本書の掲載内容に下記の誤りがございました。ここに訂正させていただきますとともに深くお詫び申し上げます。

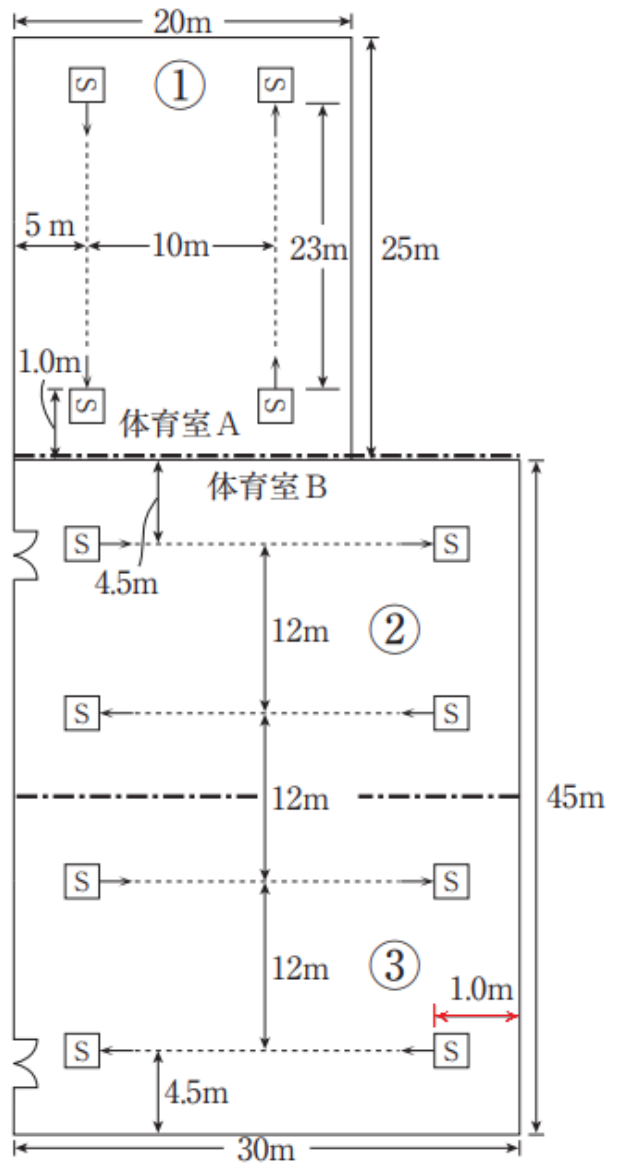
頁	訂正箇所	訂正内容
141	【問題33】解説6行目	・・・4m以上20m未満 ⇒ ・・・4m以上20m未満 (2種は15m未満)
267	問題6の解答例	<p>条件4より、検出部は感知区域ごとに設置しなければならないので、物置からも単独で検出部に接続する必要がありましたので、解答例の図を下記のように訂正させていただきます。</p> <p style="text-align: center;">第2章 製図試験 (問題・解答) 267</p> <p>【解答例】</p> <p style="text-align: center; color: red;">正誤表は下に続きます。</p> <p style="text-align: center; color: red;">↓</p>

問題7の解答例

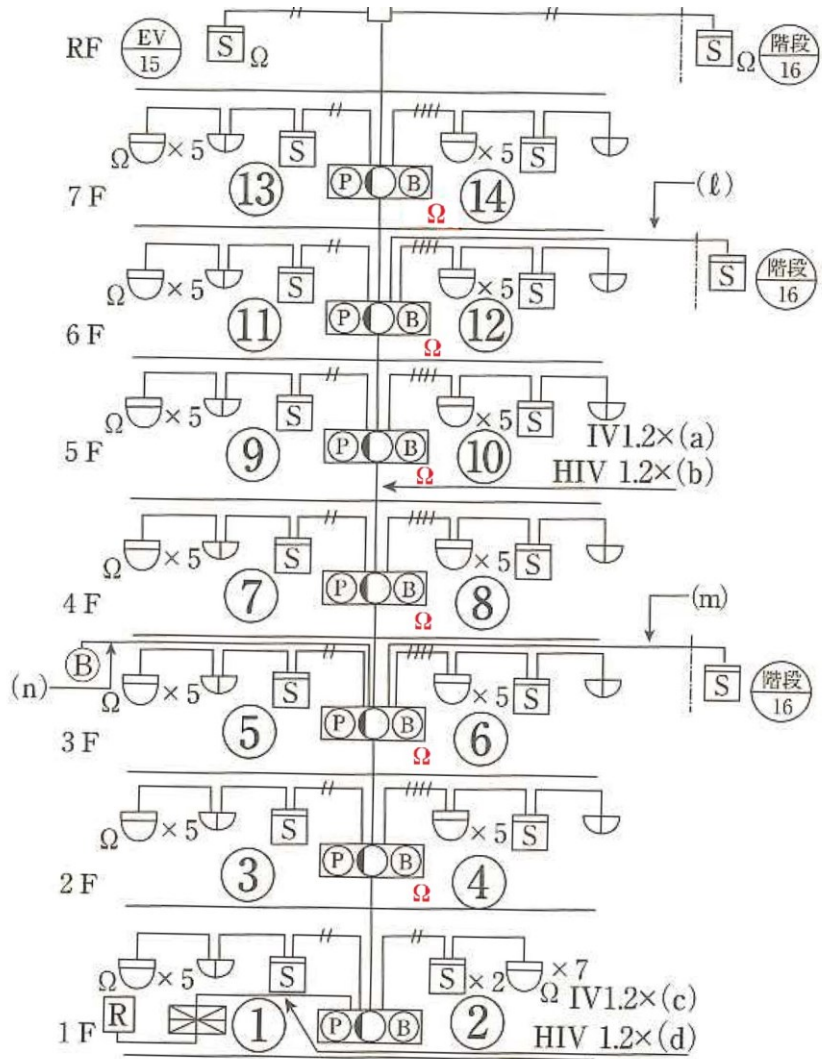
図の④⑥⑧⑩⑫⑭の機器収容箱の横に終端抵抗の記入漏れがありました。赤のΩ部分の追加をお願いします。
